Rapport de l'Inspection des installations classées

Visite d'inspection du 22/10/2025

FERROGLOBE FRANCE

Usine des Clavaux
38220 Livet-et-Gavet

Figure 29 : localisation des points de rejet sur le site FERROPEM

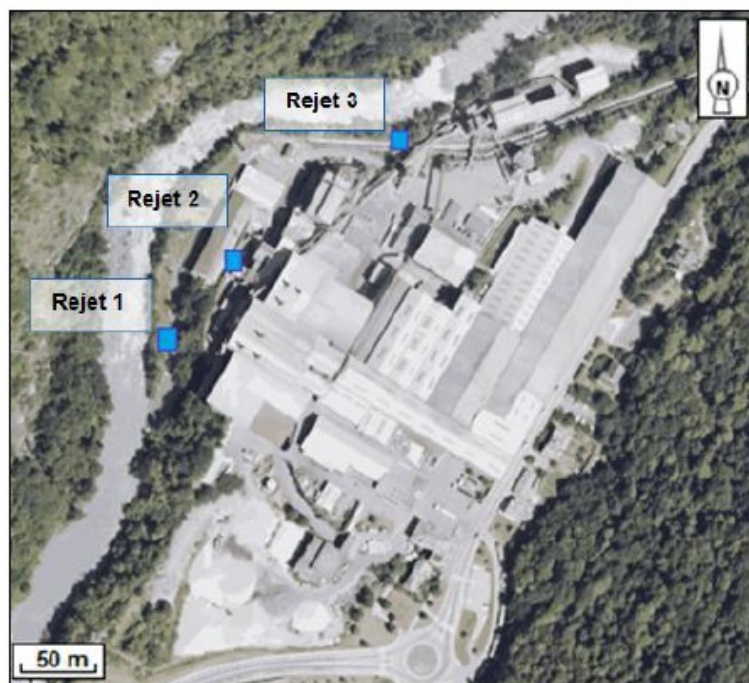
Lors de la visite terrain, l'inspection a constaté la présence de rejets aux points 1 et 3 ainsi qu'au niveau du point 2 transformé en surverse depuis les travaux de déconstruction de la centrale hydroélectrique de Pierre-Eybese.

Étant donné que les conditions de rejet au point n°1 n'ont pas évolué, l'absence de transmission sous GIDAF de l'autosurveillance des rejets au point n°1 n'est pas recevable.
